危險性機械檢查不合格例說明

不合格項目	**積載型起重機伸臂(第二節)斷裂焊補**
機械種類	□固定式起重機　□營建用升降機 ☑移動式起重機　□吊籠
檢查種類	☑定期　□變更　□重新　□竣工　□既有機械
法規依據	移動式起重機安全檢查構造標準第 16 條
缺陷概述

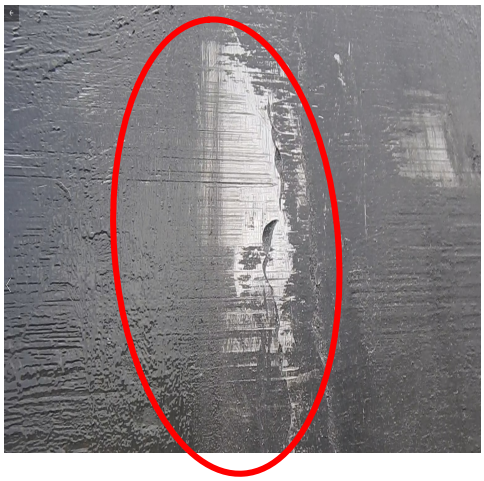
伸臂(第二節)斷裂焊補。
建議改善對策及預防措施	1. 落實機具自動檢查，並確實維修、檢點及記錄。 2. 起重機操作應依荷重性能表使用，避免不當操作及過負荷使用。 3.起重機結構裂痕修補應委由型式合格廠商修復,並檢附修補作業結果紀錄及實施非破壞檢測，向代檢機構申請變更檢查。
